ハンドタップ商品の形状寸法変更のお知らせ

新旧形状寸法比較表

★寸法範囲と形状図

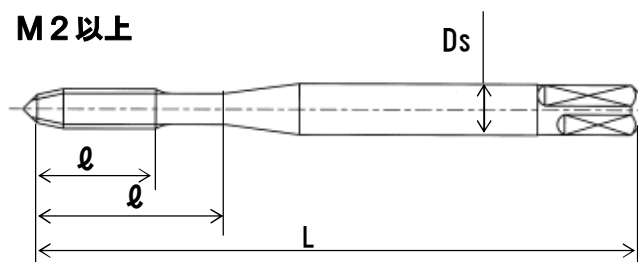
◎寸法範囲：M1～M6 各寸法の詳細につきましては裏面をご覧ください。

L	Ds	ℓ	ℓ _n
全長	シャンク径	ねじ長	首下長

M2未満

M2以上

サイズ等のマーキングにつきましては従来通りシャンク部となります。

寸法	全長 L		シャンク径 Ds		ねじ長 ℓ		首下長 ℓn		標準・準標準品対象タップ						
	従来品	新形状	従来品	新形状	従来品	新形状	従来品	新形状	HT	OS-HT	HT (LH)	FC-O	LA-O	SU-HT	PL1
M 1 X 0.25	32	36	3		5.5	4.5	-		○						
M 1.1 X 0.25	32	36	3		5.5	4.5	-		○						
M 1.2 X 0.25	32	36	3		5.5	4.5	-		○						
M 1.4 X 0.3	36		3		8	5	-		○	○	○		○		
M 1.6 X 0.35	36		3		8	6	-		○		○	○	○		
M 1.7 X 0.35	36		3		8	6	-		○	○	○				
M 2 X 0.4	42		3		9.5	7	15	12	○	○	○	○	○	○	○
M 2 X 0.25	42		3		7	4.5	15	12	○						
M 2.2 X 0.45	42		3		9.5	8	15	12	○						
M 2.3 X 0.4	42		3		9.5	7	15	12	○	○	○	○	○	○	○
M 2.5 X 0.45	44	46	3		9.5	8	16	14	○	○	○	○	○	○	○
M 2.6 X 0.45	44	46	3		9.5	8	16	14	○	○	○	○	○	○	○
M 3 X 0.5	46		4		11	9	18	14	○	○	○	○	○	○	○
M 3 X 0.35	46		4		9.5	6.5	18	14	○		○				
M 3.5 X 0.6	48	52	4	5	13	11	20	16	○	○		○	○	○	○
M 3.5 X 0.35	48	52	4	5	9.5	6.5	20	16	○						
M 4 X 0.7	52		5		13	11	20	17	○	○	○	○	○	○	○
M 4 X 0.5	52		5		13	9	20	17	○						
M 4.5 X 0.75	55	60	5	5.5	13	13	25	21	○						
M 5 X 0.8	60		5.5		16	13	25	22	○	○	○	○	○	○	○

M 5 X 0.5	55	60	5.5		13	9	25	22	○		○				
M 6 X 1	62		6		19	15	28	26	○	○	○	○	○	○	○
M 6 X 0.75	62		6		19	15	28	26	○		○			○	
M 6 X 0.5	55	62	6		13	9	25	26	○		○
